近期有中心反映，华凌 K1 分体机接收信号差，经调查验证后，从 2007 年 1 月 1 日起生产的机器已对电控和结构作出整改，整改部件为①显示板电路板、②中间显示盒上盖、③回风格栅、④装饰板（香槟金/玫瑰红）。对于市场出现的此故障现象，请按如下指引操作：

国内营销公司顾客服务部

①显示板电路板（2133235067）：

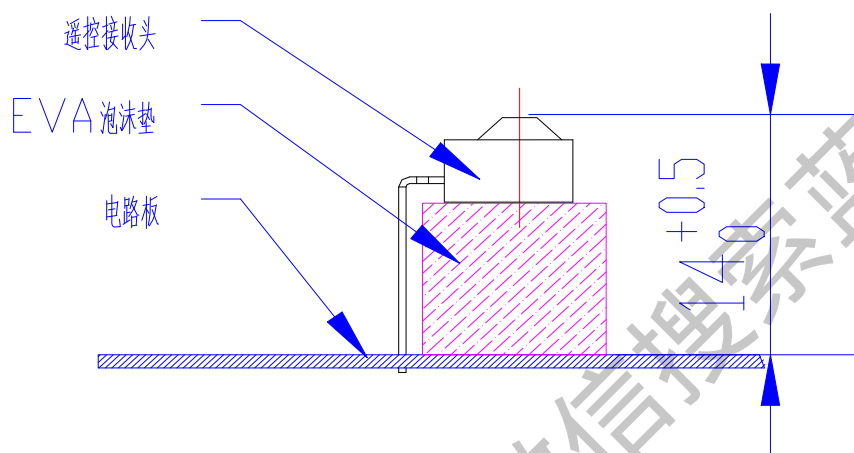
增加一个电解电容，一个电阻，印刷电路板改用半玻板，将聚乙烯泡沫垫（t7*10*10）换为 EVA 泡沫垫（t9*10*10）。

注意：保证遥控接收头到电路板的高度公差范围为 14~14.5mm，如下图所示。

②中间显示盒上盖（2113235108）：

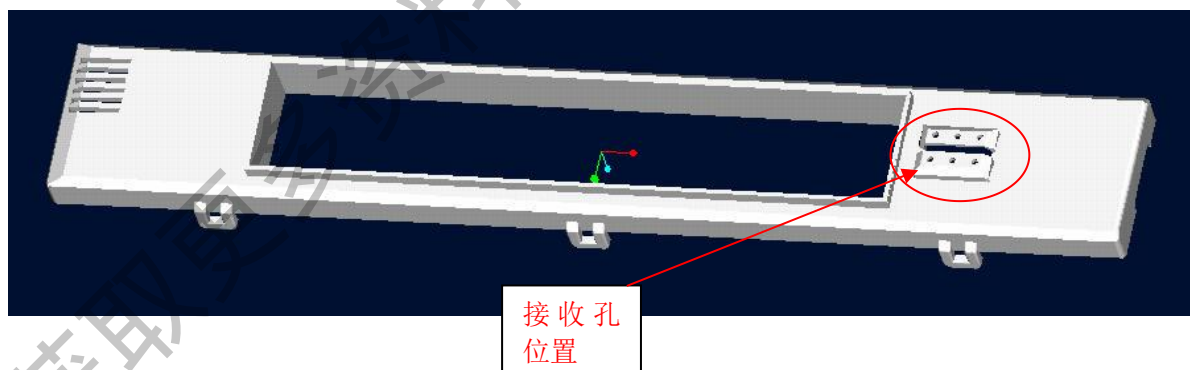
经修模后，与原来唯一不同的是，右侧的接收孔位置进行了改型和挖穿，如下图圈内所示：

③回风格栅（K1 分体涂覆）（2113235051）：

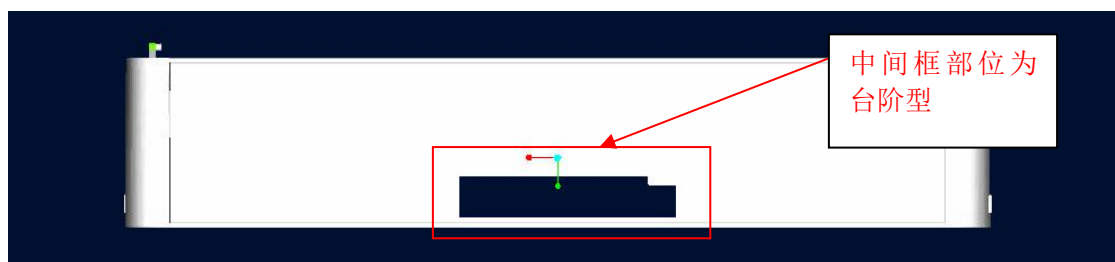
经修模后，与原来最大的不同是中间框部位进行了减胶，形状为台阶型，如下图框内所示：

④装饰板（香槟金）（2113235113）、装饰板（玫瑰红）（2113235112）：

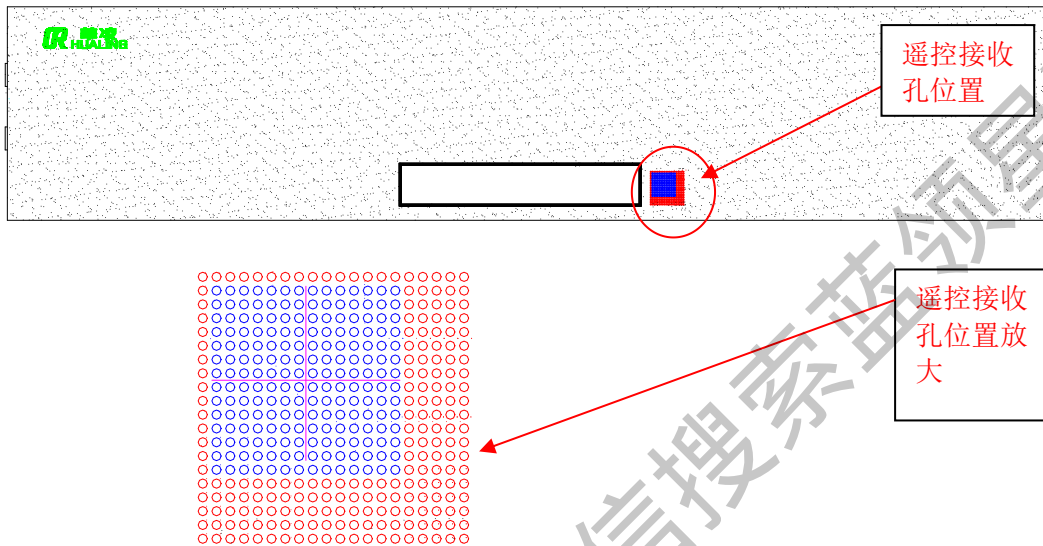
香槟金与玫瑰红两种装饰板的结构相同，两者之间只有丝印颜色的差别，它们同时作了以下修改：在装饰板的遥控接收孔位置，透孔的数量由原来的 14X14 排（蓝色孔），增加到现在的 20X20 排（蓝色+红色孔），如下图所示。
